BULLETIN SUR LES PRODUITS

Modifications de fabrication de produit Filtres 3217, 3231 et 3232 NAPA

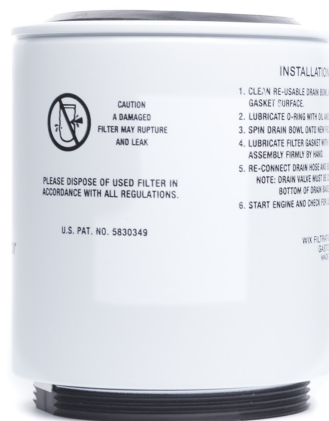
Ces filtres ont fait l'objet d'un perfectionnement de fabrication qui résulte en une modification visible de leur aspect. Sur l'ancien type, le débit était intérieur/extérieur et passait par un capuchon ouvert. Sur le type modifié, le débit est extérieur/intérieur et passe par un capuchon fermé.

Les capuchons inférieurs des filtres de type ancien (à gauche) et de type nouveau (à droite) sont illustrés. Les modes d'installation ont également été modifiés pour inclure des recommandations internationales (ci-dessus à droite).

Cette modification est effectuée dans le cadre de l'amélioration continue des produits. Bien que les versions de ces filtres paraissent différentes, les versions ancienne et nouvelle des filtres sont entièrement interchangeables et conviennent pour toutes les utilisations recommandées.
